Relatório de Conformidade Ambiental do Projeto de Execução

“Linhas Recarei – Vila Nova de Famalicão e Vermoim – Vila Nova de Famalicão, a 400 kv (troço comum)”

RECAPE (AIA 2593)

Apreciação da informação apresentada em sede de Audiência dos Interessados

Figura 1 – extrato do desenho 8 – folha 3 do documento em apreciação

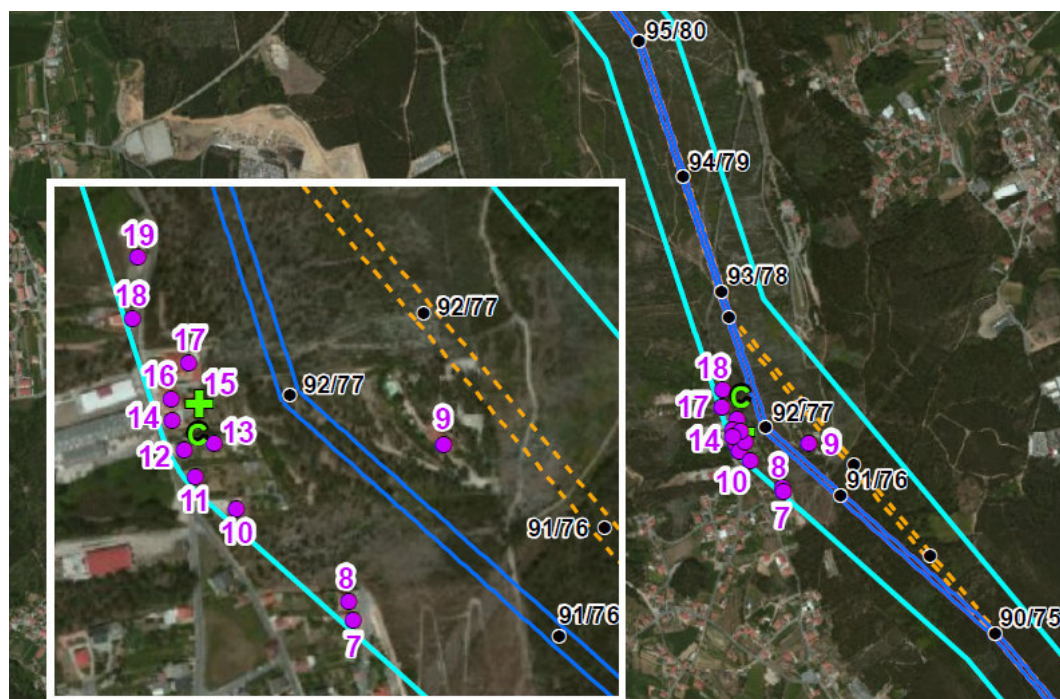
- em relação ao ponto adicional C, julga-se que os valores apresentados dizem respeito à solução do RECAPE e não contempla a avaliação do traçado alternativo, uma vez que a distância de avaliação considerada é de 71 m, presume-se que em relação ao eixo da linha. No entanto, a situação,

aparentemente não será muito distinta dos valores aqui reportados, uma vez que passará para o lado nascente do recetor 9 em condições semelhantes, beneficiando todos os outros recetores que passariam a estar mais distantes da linha dupla, como se pode observar na figura seguinte.

Figura 2.3 – Planta de conjunto com os traçados RECAPE e alternativo e os pontos de tomada de vistas

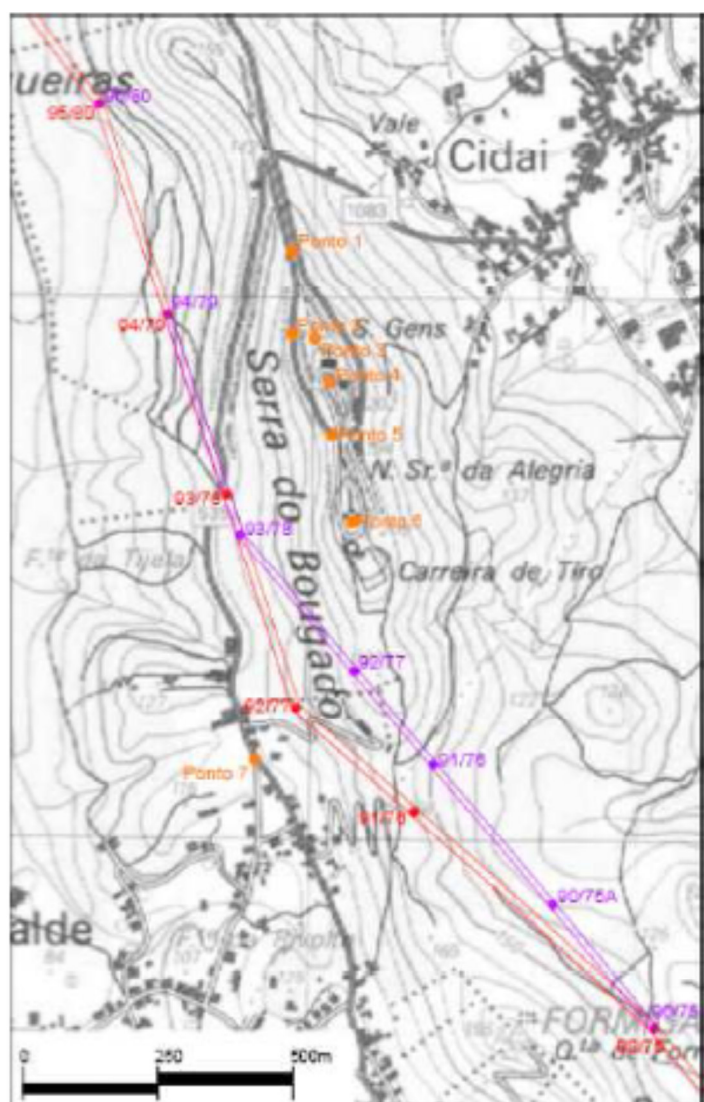
Contudo, relativamente ao Estudo Visual S. Gens (Anexo G), que procede à análise do impacto visual e paisagístico do traçado entre os apoios 90/75 e 95/80, ou seja, na zona envolvente ao santuário e miradouro de S. Gens, importa referir que esta análise deveria ter apresentado uma solução mais favorável que a apresentada no RECAPE, tendo em consideração os potenciais e expectáveis impactos visuais e paisagísticos sobre o miradouro regional de S. Gens e a compatibilização entre os diferentes fatores ambientais passíveis de afetação, e não uma alternativa com impacto visual e paisagístico superior à apresentada em RECAPE.

Embora as simulações e o trabalho realizado tenha sido bem elaborado, considera que no seu conjunto, não foi dada uma resposta adequada e focada no desenvolvimento de uma solução alternativa com menores impactos ambientais no fator ambiental Paisagem.

Verifica-se assim que a solução alternativa desenvolvida pela REN, embora permita um maior afastamento relativamente a alguns recetores sensíveis, é contudo uma proposta menos adequada do ponto de vista do impacto visual e paisagístico que, e em particular o apoio 92/77, se faz sentir no referido miradouro.

Do ponto de vista patrimonial relativamente à envolvente visual do Santuário de S. Gens a solução agora apresentada é mais desfavorável sendo que, se por um lado permite reduzir a altura de três apoios - 90/75, 91/76 e 92/77, por outro implica a implantação de um apoio suplementar – 90A/75A – com 63.20 m de altura e o aumento, em 10 metros, da altura do apoio 94/79. Deste modo considera-se preferível a solução apresentada no RECAPE.

Assim, conclui-se que, das soluções apresentadas (traçado RECAPE/Traçado alternativo) para o troço entre os apoios 90/75 a 95/80, deve ser adotado o traçado apresentado em RECAPE (dado que não originará níveis sonoros acima dos limites regulamentares, prevendo-se o cumprimento dos critérios de exposição e de incomodidade, e dado que a solução alternativa é menos adequada do ponto de vista do impacto visual e paisagístico sobre o referido miradouro/santuário).

Figura 2.4 – Traçado RECAPE e traçado alternativo na zona da Metalogalva/ travessia do rio Ave

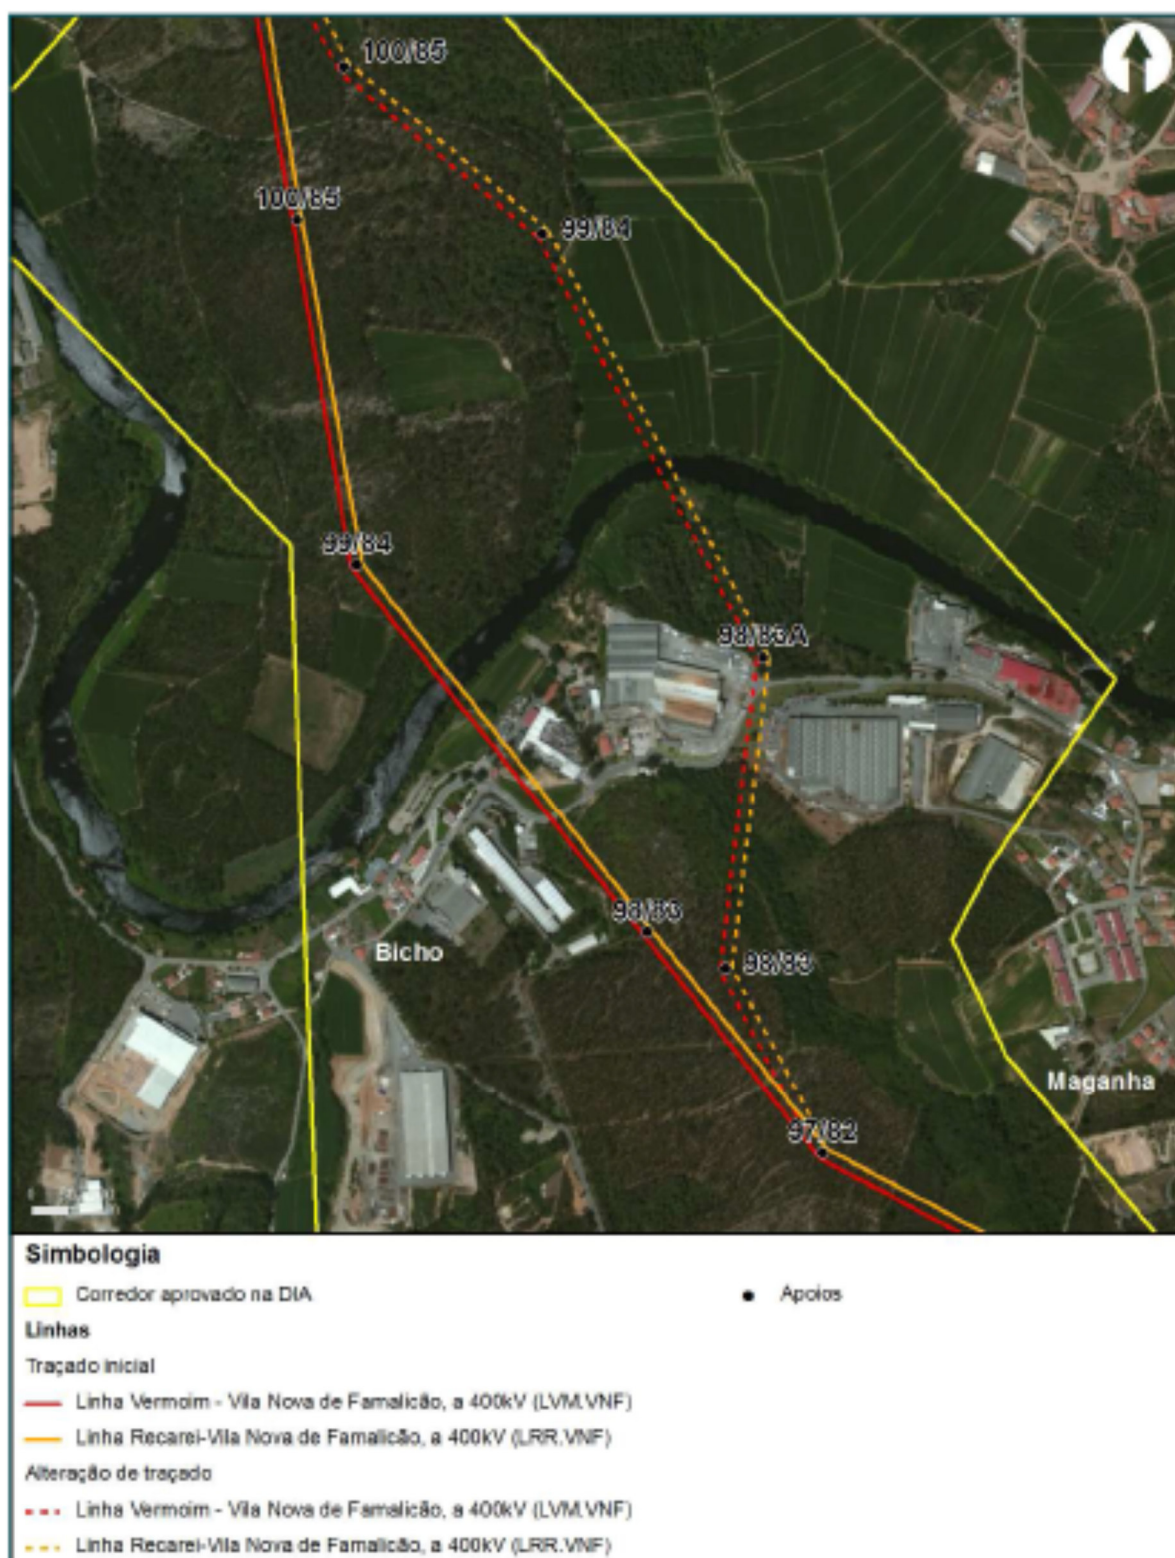
Da análise do mesmo verifica-se o traçado alternativo induz um afastamento significativo às habitações (a habitação do aglomerado de Bicho mais próxima do traçado dista agora cerca de 180 m do vão entre os apoios 98/83 e 98/83), assegurando de forma equivalente as diferentes condicionantes e medidas da DIA. Na análise desenvolvida é ainda concluído que não há impedimentos à instalação de apoios ou sobrepassagem da linha, e confirma-se que a alteração é compatível com o regulamento do PDM de Vila do Conde.

Como impactes negativos da solução alternativa identifica-se que, decorrente da alteração do apoio 102/87, o traçado alternativo, no vão entre os apoios 102/87 e 103/88, aproxima-se de uma habitação, distando 60 m, quando anteriormente distava 100 m.

Em termos de Património verifica-se que o traçado alternativo implica uma aproximação a duas áreas sensíveis – Cimo do Caneiro (Mamoa) e Devesa (Alminha) – identificadas na planta D11 como R2 e R3.

Saliente-se contudo que terá que ser verificada e confirmada a situação das ocorrências R2 - Cimo do Caneiro, (Mamoa) - e R3 – Devesa (Alminha) - indicadas na planta D11, uma vez que parece ter havido uma troca na legenda entre as duas. Por outro lado, não constando estas ocorrências do Relatório do Descritor Património apresentado no âmbito do RECAPE (Anexo I), deve ser apresentado aditamento ao mesmo do qual constem as respetivas fichas de ocorrência, a avaliação de impactes no âmbito do projeto e as medidas de minimização preconizadas, sendo que, no caso da Mamoa de Cimo do Caneiro, poderá vir a ser necessário proceder à realização de escavação arqueológica em área.

Em conclusão considera-se que a solução alternativa na zona da travessia do rio Ave permite um significativo afastamento do traçado à habitação do aglomerado de Bicho mais próxima (180 m), pelo que deve ser adotada, devendo a nova localização do apoio 100/85 evitar a afetação do elemento patrimonial R3, e devendo ser desenvolvidas soluções específicas que permitam minimizar o deslocamento para Oeste do apoio 102/87.
